Nr referencyjny nadany sprawie przez Zamawiającego: KPFZ.271.3.2024
„Modernizacja infrastruktury wodno-ściekowej w Gminie Osiek”

Odpowiedź na wniosek o wyjaśnienie treści SWZ (zapytanie do SWZ)

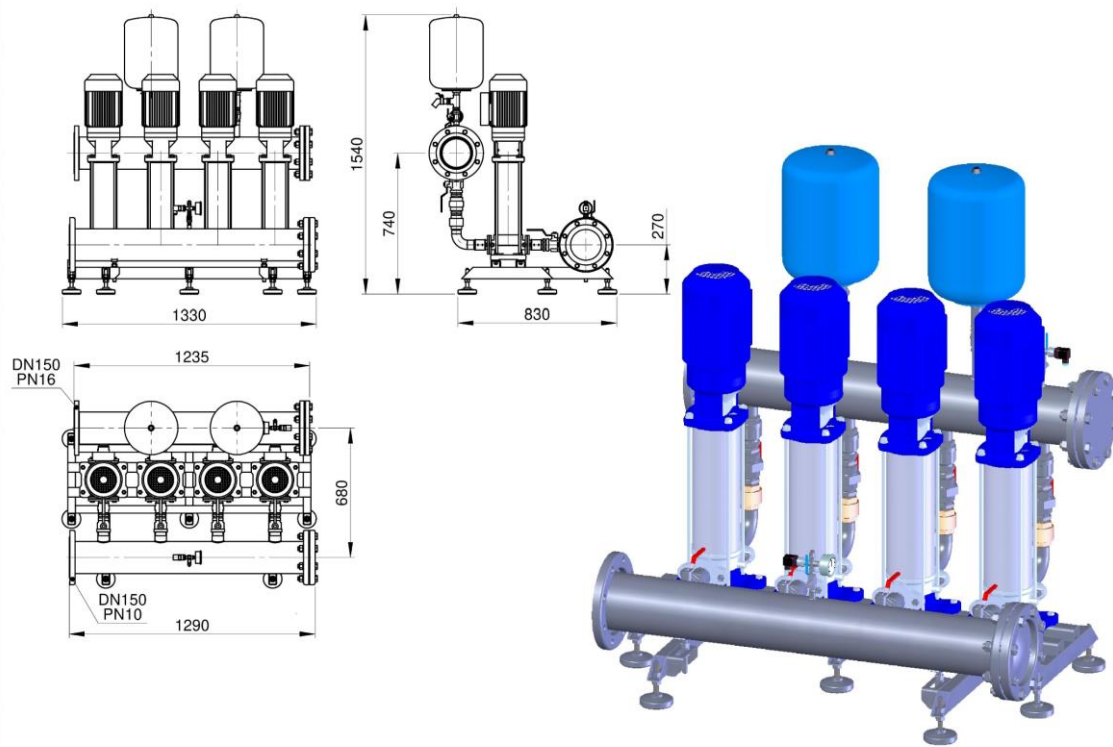
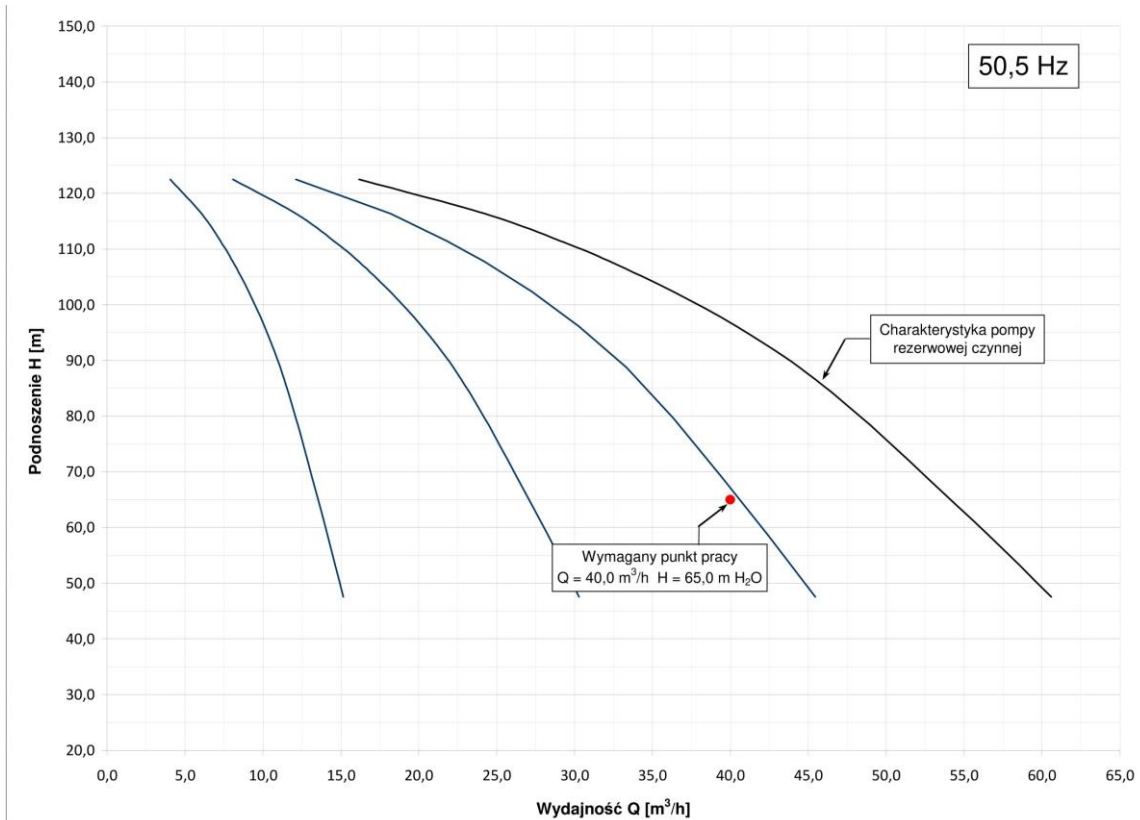
8. Proszę o podanie ilości pomp jaką należy przyjąć do zestawu hydroforowego zaplanowanego do montażu w m. Kretki Małe.

Odpowiedź: Przewiduje się montaż 4 pomp w tym jedna pompa rezerwowa. Poniżej charakterystyka pracy zestawu hydroforowego wraz z jego parametrami oraz rysunkami wymiarowymi.
